枚方京田辺環境施設組合  
可燃ごみ広域処理施設整備事業に係る  
計画段階環境配慮書の検討結果

平成 29 年 7 月

大阪府環境影響評価審査会

図 1-1-2 関係車両の主要走行ルート図

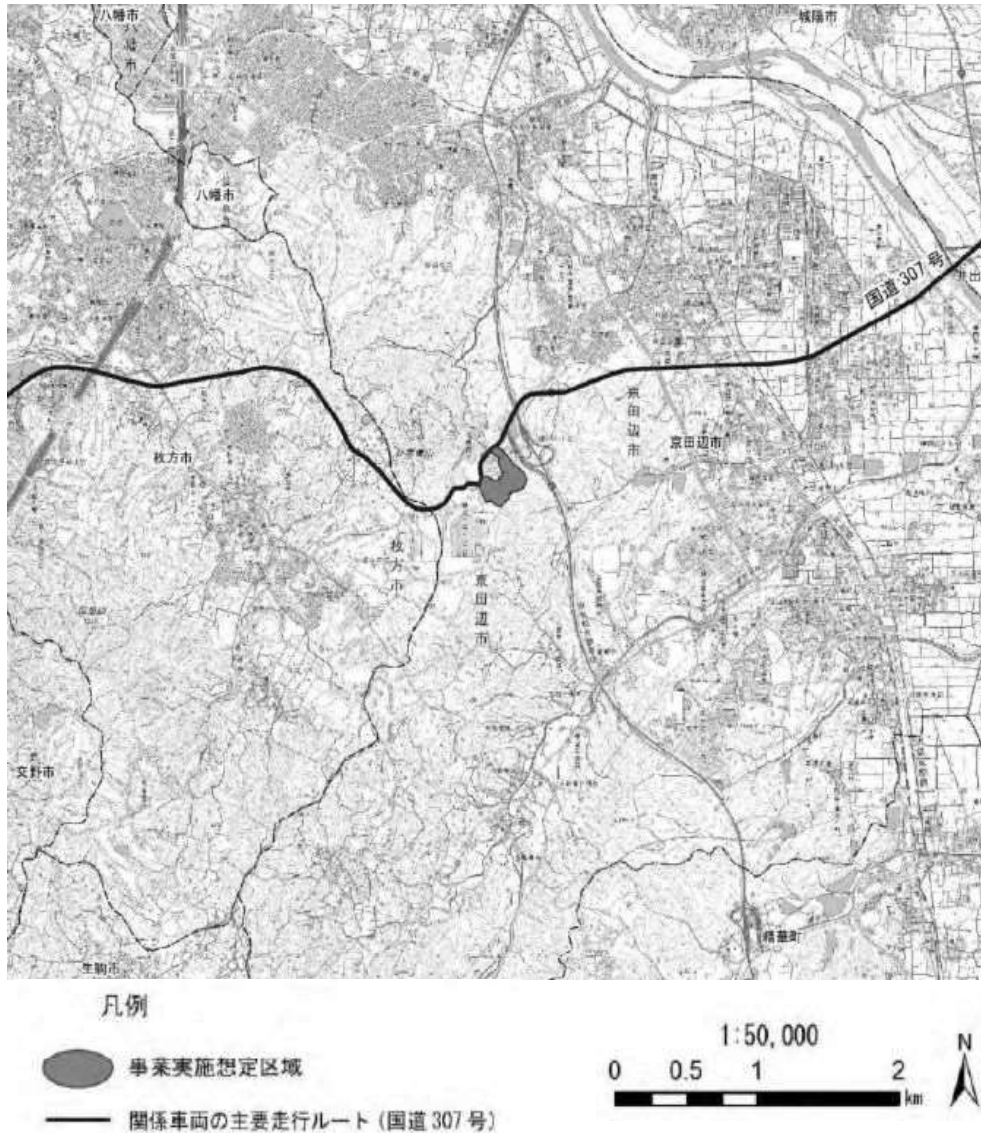
- ・ ごみの搬入経路が変更されることで、輸送効率、渋滞の影響により騒音、温室効果ガスの観点からは、現状よりも環境負荷が大きくなると想定される。特に搬入車両から排出される温室効果ガスについては、より一層の環境負荷の低減を図れるよう検討すること。
- ・ 工事中の土砂搬出経路及び供用後のごみ収集車の搬入経路、並びに 307 号沿いの歩道の設置状況について調査を行い、今後の図書で明示すること。

- ・ 施設の建設と合わせて、国道307号と施設を結ぶ接続道路を設置する計画があるとしているので、事業者を確認したところ、枚方市側では、平成28年度末に「長尾杉線」が都市計画決定され、供用開始時期については、本施設と同じ平成35年度が目途であるとしている。

表 1-2-1 複数案の設定（施設等の配置）

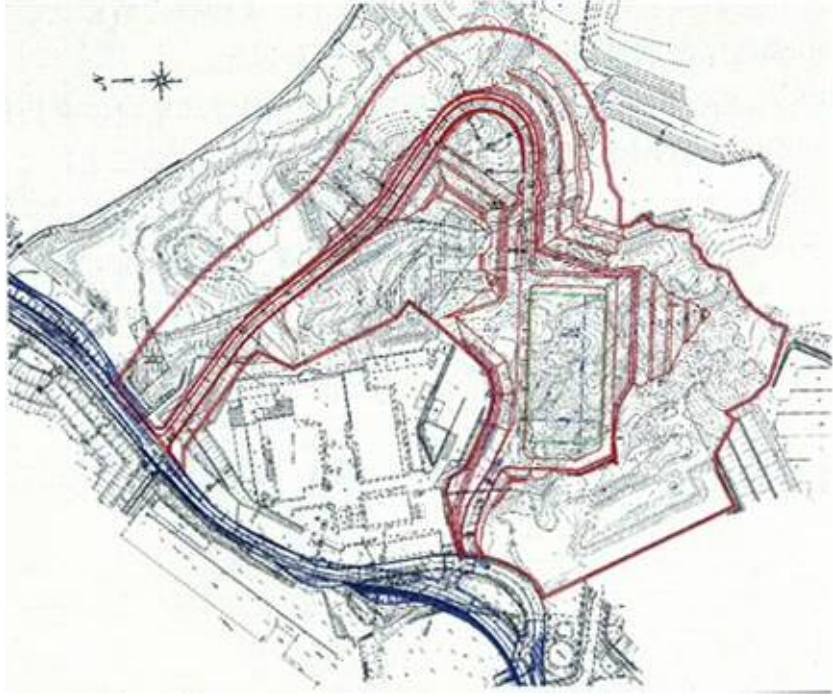
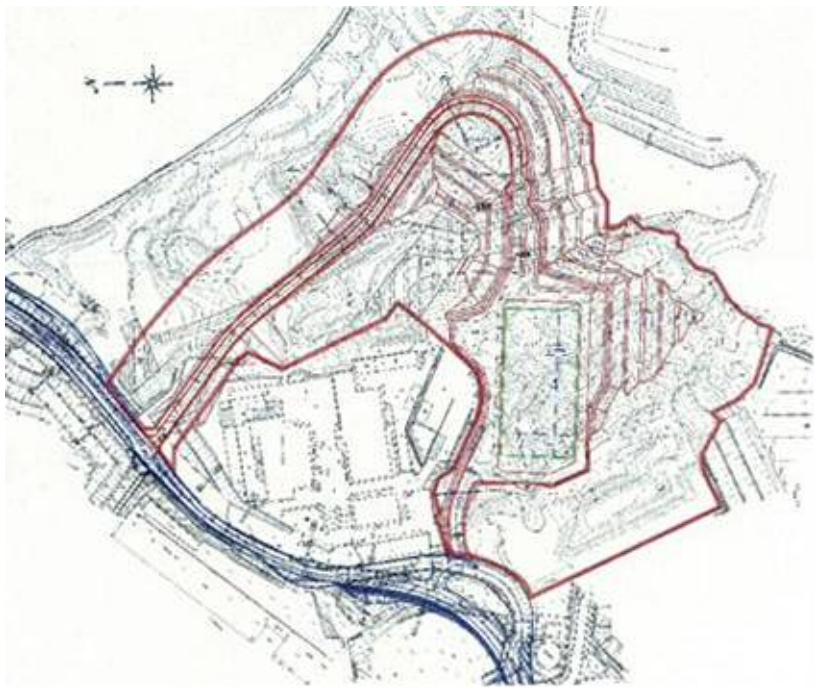
- ・ 造成規模の縮小に留意したX案(計画地盤高 120m)と幹線道路から敷地への高低差の縮小に留意したY案(計画地盤高 115m)の2案が設定されている。
- ・ この2案を設定した理由について事業者を確認したところ、168 トン/日の施設の建設にあたり、建屋は最大で縦横約 50m×100m、駐車場も考慮すると約 13,000 m<sup>2</sup>確保する必要がある、地盤高 120m程度の位置又は国道 307 号からの高低差がなくなる地盤高 115m程度の位置であれば、必要な面積が確保できる一方で、この範囲(115m～120m)以外であれば、必要な面積が確保できないという中で設定したとしている。
